Parcelforeningen Orholt Allé c/o Nikolaj Rostgaard Orholt Allé 37 8310 Tranbjerg

Dato: 22.08.2017 Vores ref.: LSH Direkte tlf.: 41780841 E-mail: lsh@eniig.dk

Mange tak for jeres henvendelse og en behagelig gennemgang af jeres anlæg. Som vi talte om på dagen er der flere fejl og mangler ved jeres belysningsanlæg, der springer i øjnene ved en hurtig gennemgang. Jeg vil nedenfor gå de forskellige punkter igennem.

# **Montering i Master**

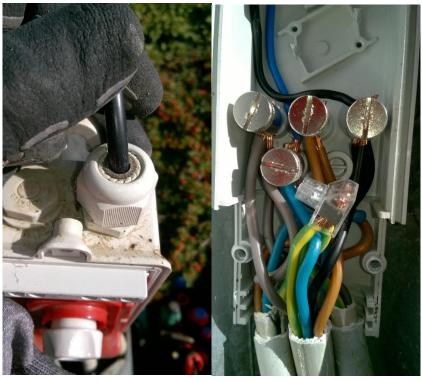
- Blank kobber i dåserne
- Ledere ikke afsluttet i klemmer
- Risiko for at der kommer 230v på masten da dåserne er fastgjort med en jernbolt igennem dåsen.
- Kabler ikke aflastet.
- Dåser ikke fastgjort
- Forskruning ikke spændt
- Dåserne er ikke tætte, der kan løbe vand ind og skabe en kortslutning, både i membrandåser og sikringsindsatser

Det er her vi finder de største fejl, da det ved en jordfejl, vand i en dåse eller lign. Kan risikere at der kommer spænding ud på masten, og det kan have fatale konsekvenser for børn, dyr og voksne der komme i berøring med denne.

Ved vejbelysnings anlæg monteres der normalt altid en sikringsindsats i hver eneste mast, så har hver lampe sin egen sikring, og skulle der ske en fejl med fugt eller kortslutning, er det kun sikringen for den enkelte lampe der springer, og derved bibeholder man resten af vejbelysningen i området.
